**Avis délibéré de l’Autorité environnementale  
sur le projet intitulé « réhabilitation de la  
carrière des Lataniers » (974)**

**n°Ae : 2020-102**

Avis délibéré n° 2020-102 adopté lors de la séance du 24 février 2021

Figure 3 : Coupe schématique du projet paysager. La ligne verte représente le terrain actuel.  
Source : étude d'impact

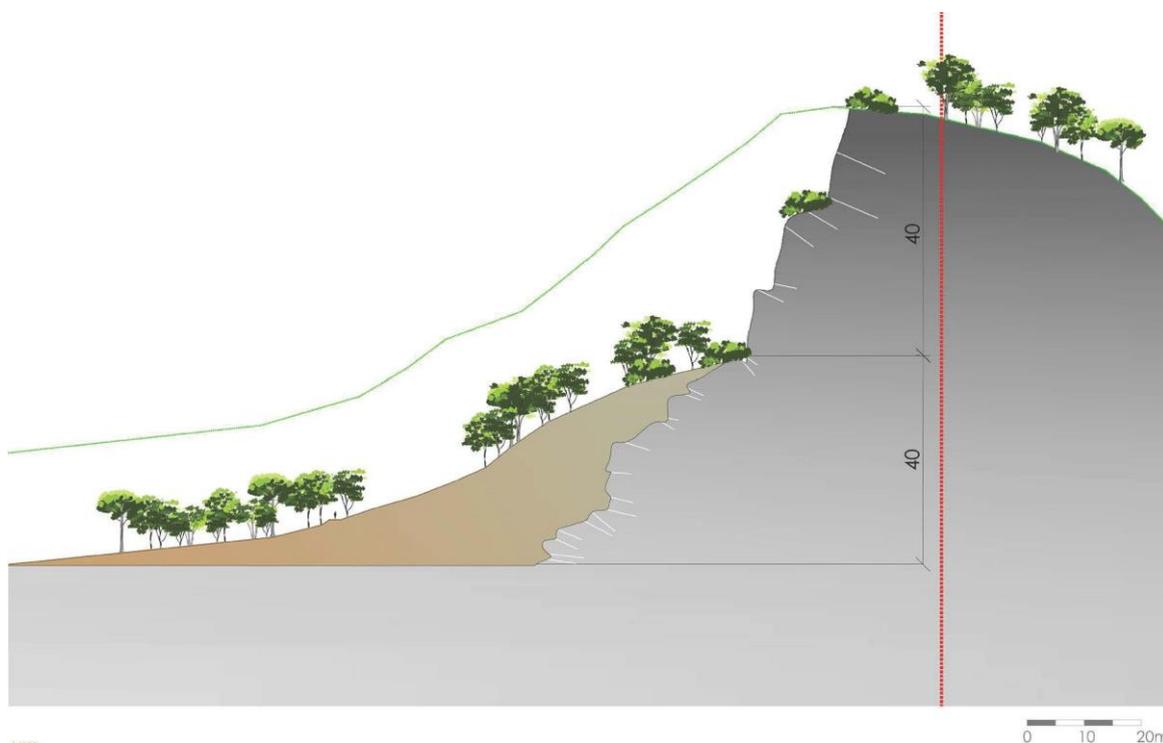
L'étude d'impact devrait proposer des coupes en travers plus explicites, et des schémas d'ambiances (certains sont présentés dans les annexes) qui permettraient de mieux comprendre les types d'aménagements projetés à l'issue de la remise en état. Le parti de cette remise en état prévoit « /a

Si le projet prévoit la création de cônes d'éboulis au pied des falaises actuelles, il dégage malheureusement de nouveaux fronts de taille, situés à une altitude encore plus élevée (donc plus visibles) et de pentes encore plus fortes, qu'il n'est pas prévu de recouvrir. Selon le dossier, ceux-ci auraient un aspect plus « naturel » du fait que le procédé utilisé (« Talus Royal® ») respecte davantage la structure géologique de la roche basaltique, en évitant les fronts et gradins géométriques et artificiels. Aucune mesure complémentaire n'apparaît nécessaire aux yeux de l'aménageur. L'impact résiduel de l'affouillement sur le paysage est jugé faible.

Selon la localisation précise des matériaux à extraire, le terrain à l'issue de la phase d'exploitation aura une topographie qu'il n'est pas possible d'anticiper complètement dès maintenant. L'aménagement présenté à ce stade sous forme d'esquisse ne pourra donc être arrêté précisément que sur la base d'un relevé précis après l'extraction.

***L'Ae recommande de préciser à l'issue de la phase exploitation la forme des modelés paysagers que le projet constituera sur la base d'un relevé topographique, et de prévoir une information du public (par exemple par un comité de suivi) afin de démontrer que les intentions prévues au stade de l'esquisse seront respectées.***

Figure 5 : Zonage du PPR de La Possession (Source : étude d'impact)

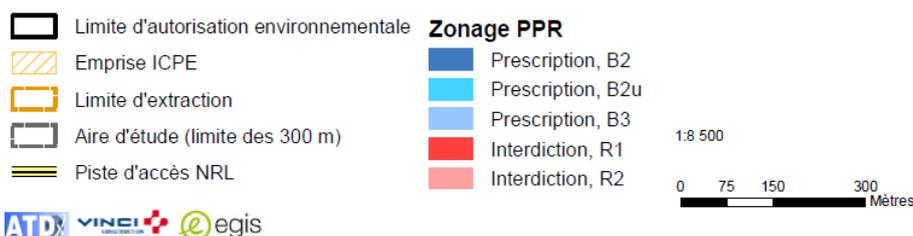
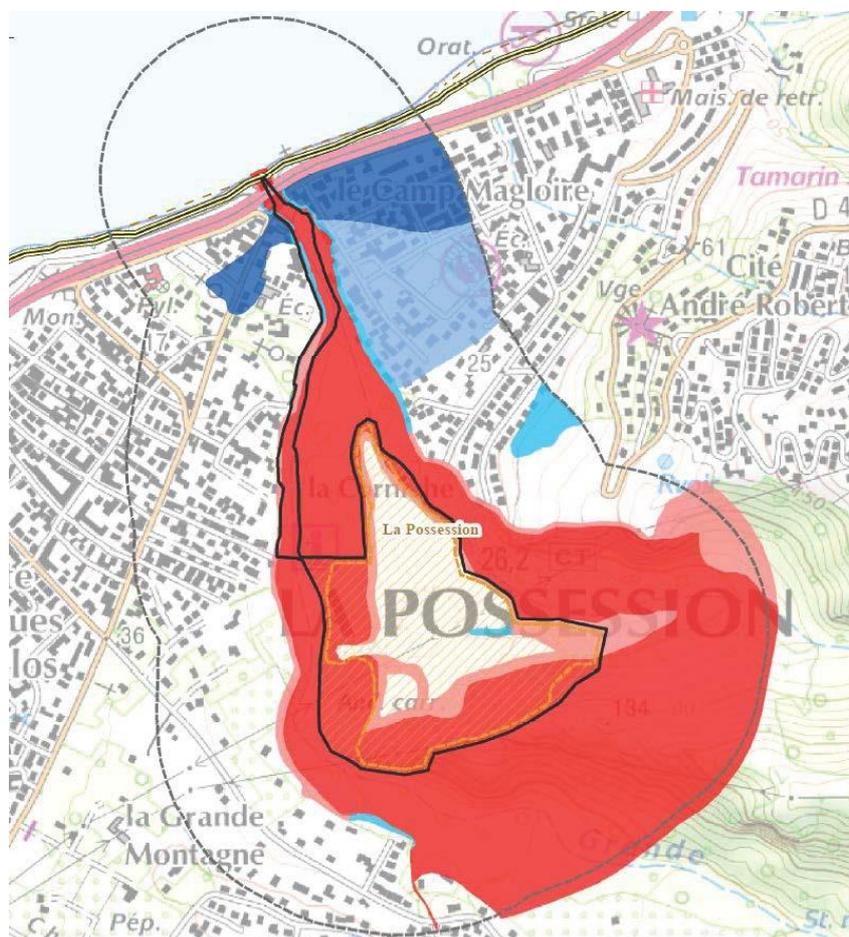
Ce risque concerne une partie de la carrière et la quasi-totalité de la piste, qui sera créée par simple nivellement des matériaux du lit de la ravine et traversera l'écoulement au niveau de l'embouchure par un passage créé sur cinq dalots<sup>26</sup> (un passage à gué existant au niveau de l'accès au parc Rosthon sera utilisé). Il est prévu que la circulation sur la piste soit arrêtée dès que celle-ci commencera à être recouverte par une inondation, qui la détruira. Elle sera refaite après chaque inondation. La fréquence de submersion de la piste est évaluée à 3 à 6 occurrences annuelles, représentant une durée annuelle de 3 à 18 jours.
